## エネルギー供給WG(補足説明資料2)

地球温暖化対策は、中長期的な気候変動被害を防ぐという観点から、全ての再生可能エネルギー等(風力、地熱、中小水力利用、バイオマス利用、コジェネなど)について、最大限の取組を講ずる必要があるが、ここでは質問・議論があった系統の安定性の検証を中心に補足説明を行う。

## 8. 分析1: 東日本 年間分析結果まとめ

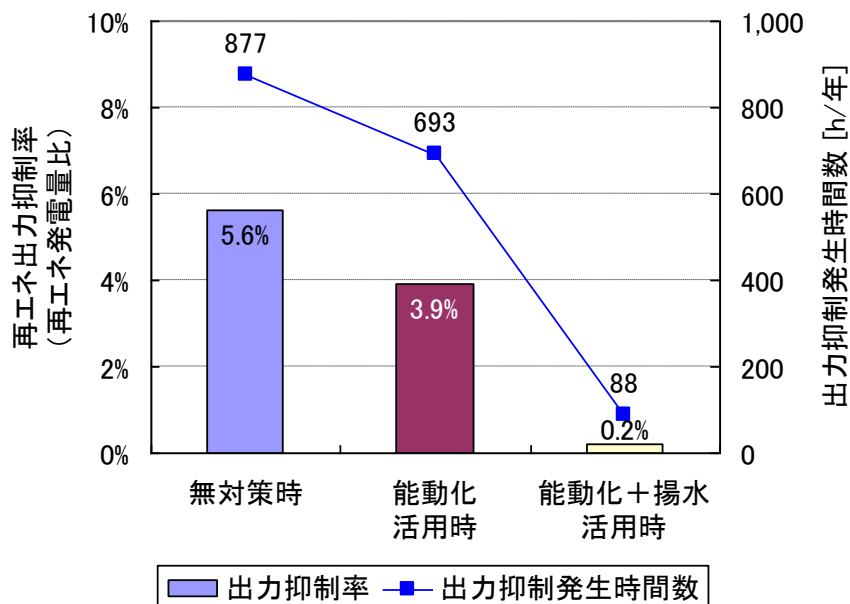
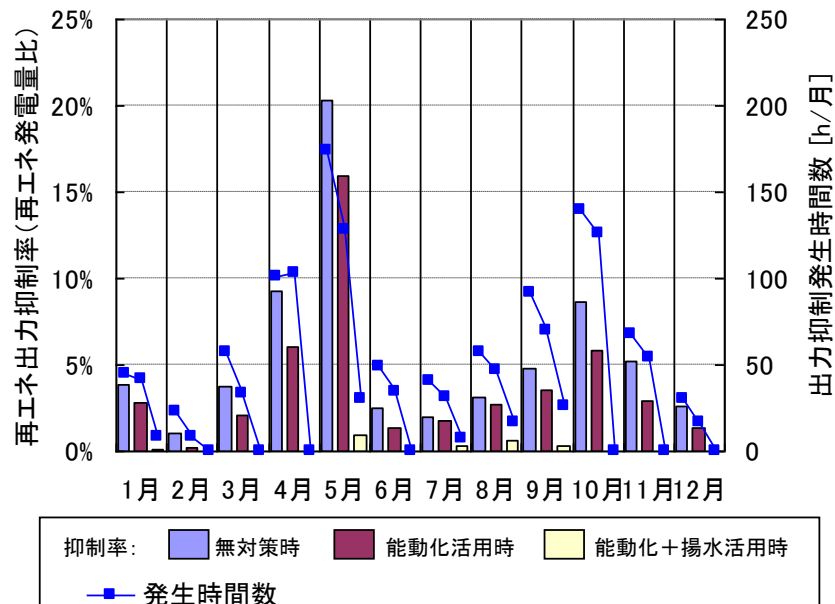
再生可能エネルギーが大量に普及した際の系統への影響について、分析がされていないのではないか。

- 本試算条件においては、系統運用が困難な局面が発生。
  - 特段の対策を講じない場合、再生可能電源の出力抑制が必要となるのは年間に900時間弱。出力抑制の必要量は、再生可能電源の年間発電量の約6%に相当。
  - これに対して、**需要の能動化、揚水発電の積極活用**を行うことにより、再生可能電源の**出力抑制率は約0.2%へと低減**。
- ⇒ 需要の能動化、揚水発電の積極活用は、需給バランスおよび調整力の確保対策として大きなポテンシャルを有する。

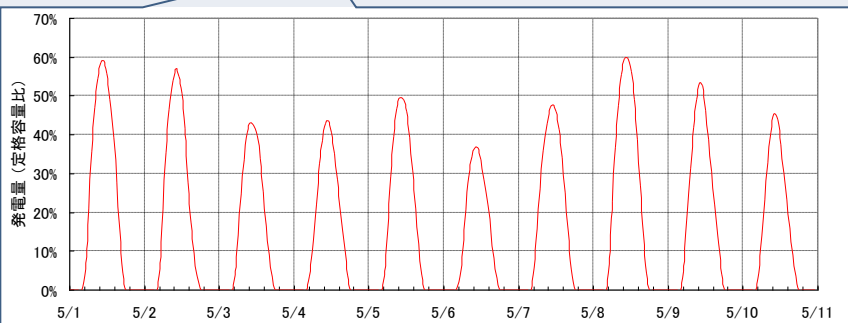
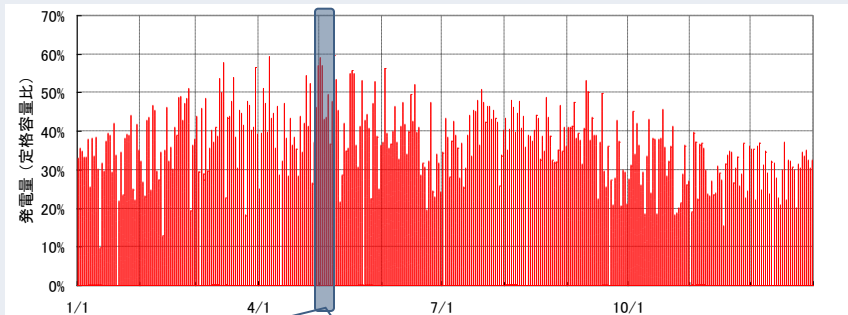
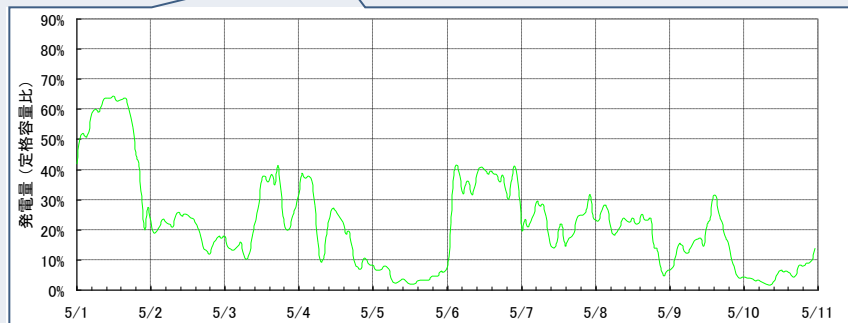
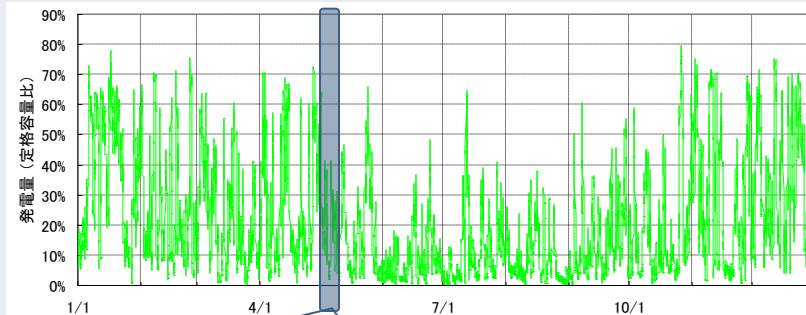
太陽光発電や風力発電の変動を十分考慮した分析になっていないのではないか。

- 太陽光発電についても、風力発電についても現時点で得られる1時間単位の変動データを用いて分析を行っている。

- 約1,000地点の気象データ(実績値)から地域ブロック別の太陽光発電の変動データ(1時間単位で8,760時間)を作成しており、太陽光発電の変動を考慮したデータを用いて分析を行っている。

- **2010年全国43ウィンドファームの実績発電量にもとづき**、地域ブロック別の風力発電の変動データ(1時間単位で8,760時間)を作成しており、風力発電の変動を考慮したデータを用いて分析を行っている。

# 8. 分析1: 東日本 ボトム日(5月1日) 対策②揚水、対策③再エネ出力抑制

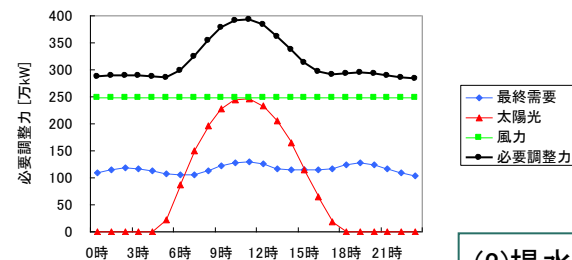
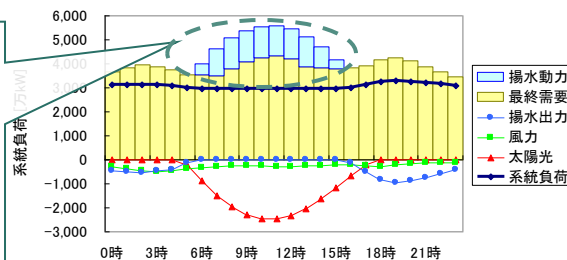
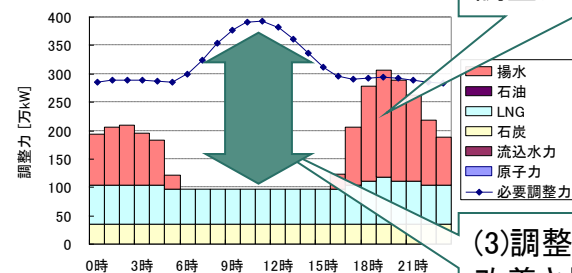
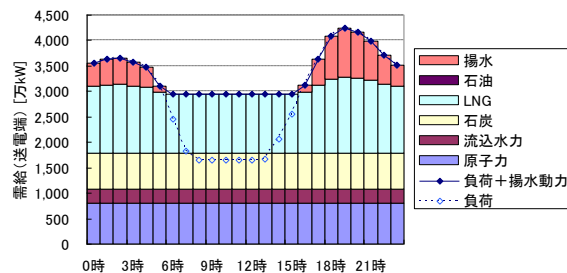
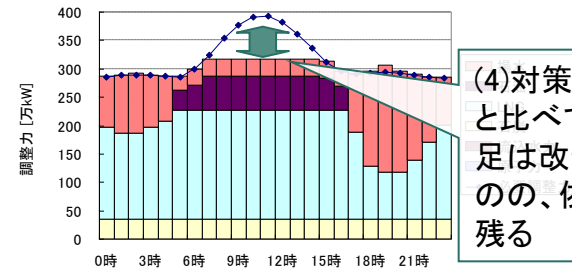
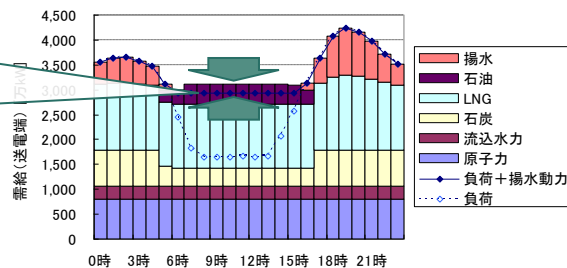
2030年の1日の需要カーブを十分に想定した分析になっていないのではないか。

- 電気自動車やヒートポンプ式給湯等の活用による需要の能動化、  
既存の揚水発電の活用

を想定し、2030年の需要カーブを想定した分析を行っている。

- 2030年時点の普及量の約3割(電気自動車は600万台の3割、ヒートポンプ給湯は1,430万台の3割)について、2010年時点の通常の運転パターン(夜間での使用)から、必要に応じ電力供給が電力需要を上回る時には運転されて電力需要が発生すると想定。

- 2010年時点で建設済み又は建設中の揚水発電所が必要に応じ電力供給が電力需要を上回る時には水がくみ上げられて電力需要が発生し、電力需要が電力供給を上回る時には発電がされる状態を想定。
